**Věc: Dotazy a odpovědi k zadávací dokumentaci č. 35**

| Název veřejné zakázky:  | <b>Výstavba objektu ZŠ – dostavba areálu odloučeného pracoviště při ul. Jizerská, Praha-Čakovice, včetně úpravy okolí</b> |

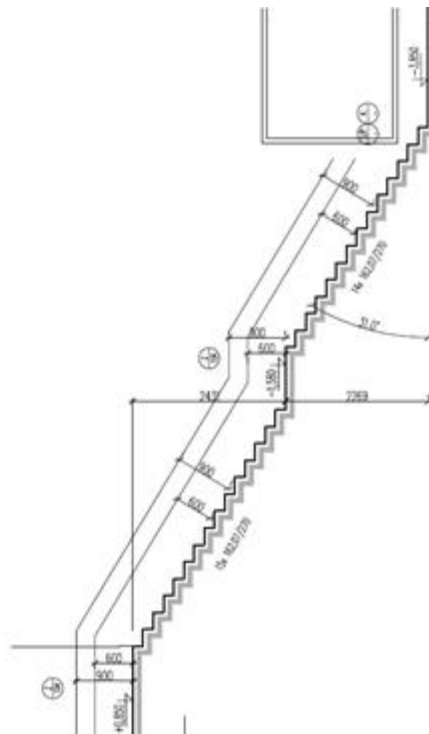
V technické zprávě, části *konstrukční řešení*, zadávací projektové dokumentace, je v kapitole 9.4 *Základy*, následující požadavek na systém hydroizolace spodní stavby: „*Konstrukce základových desek a obvodových suterénních stěn je prováděna jako vana z betonu s omezeným průsakem a s použitím krystalizačních přísad XYPEX.*“

Z výkresové dokumentace části *konstrukční řešení*, a *architektonicko-stavební řešení* není zřejmé, jak bude řešeno vodotěsné napojení fasádních otvorů s dveřmi v této konstrukci suterénní vany, s omezeným průsakem – s předpokladem standardu bílé vany a dále jak bude řešeno napojení železobetonové desky před těmito výstupními otvory ze suterénu, navazující na únikové schodiště na přilehlý terén – viz výřez z výkresu řezu C-C', části *architektonicko-stavební řešení* zadávací projektové dokumentace, v souboru D\_1\_1\_b-07\_Řezy.pdf:
